正蓮寺川公園の整備に対する区民意見について

■ 意見に対する今後の対応方針（本市の考え方）

集いの原っぱゾーン

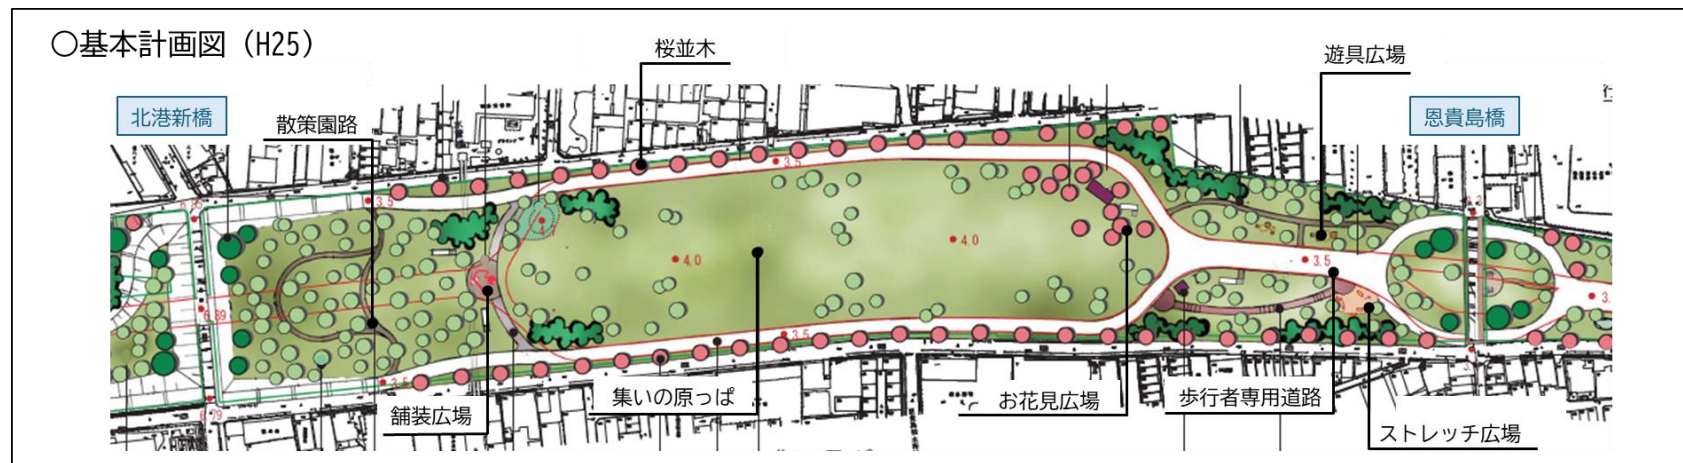
分類	項目	意見の趣旨	意見の内容
4	公園内の施設	遊具・健康器具・広場等	- 遊具や健康器具を整備してほしい。 - グラウンドゴルフなどができる広場を整備してほしい。	✓ 近隣の保育園の利用もあるので、小さい子が楽しく遊べる遊具がほしい。 ✓ 健康づくりに役立つ、シニア層が使える健康器具がほしい。 ✓ グラウンドゴルフができるような、平坦な（土の）広場もあればいい。

- 今後、整備内容を検討する恩貴島橋～北港新橋間（集いの原っぱゾーン）において、遊具広場や健康広場、芝生広場などの整備を計画しています。
- 具体的な配置や仕様等の決定に当たっては、今後も区民のみなさまのご意見をお伺いしながら進めてまいりたいと考えています。
